改善箇所説明図

キャブチルトシリンダー下側固定ナット

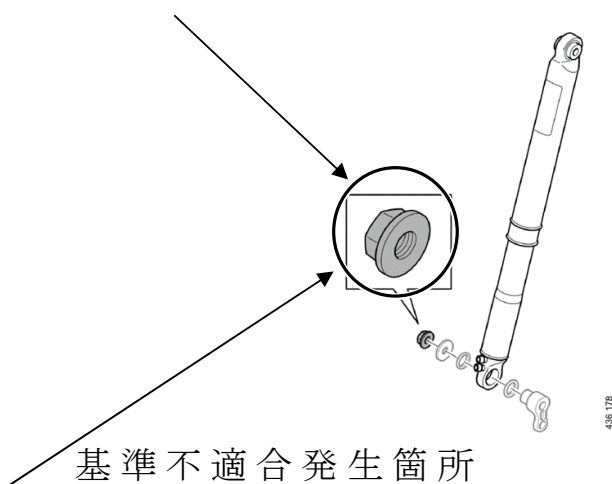
不具合の内容

キャブチルトシリンダー下側を固定しているナットの締付けが不適切であったため規定トルクで締付けられていないものがある。そのため、最悪の場合、キャブを前方に傾けた際、当該接続部が外れキャブが規定の位置に止まらず前方に倒れ落ち人に接触し人身事故につながる恐れがある。

改善の内容

全車両、キャブチルトシリンダー下側固定ボルトの締付けを確認し、締付けが不十分なものは規定トルクで締付ける。
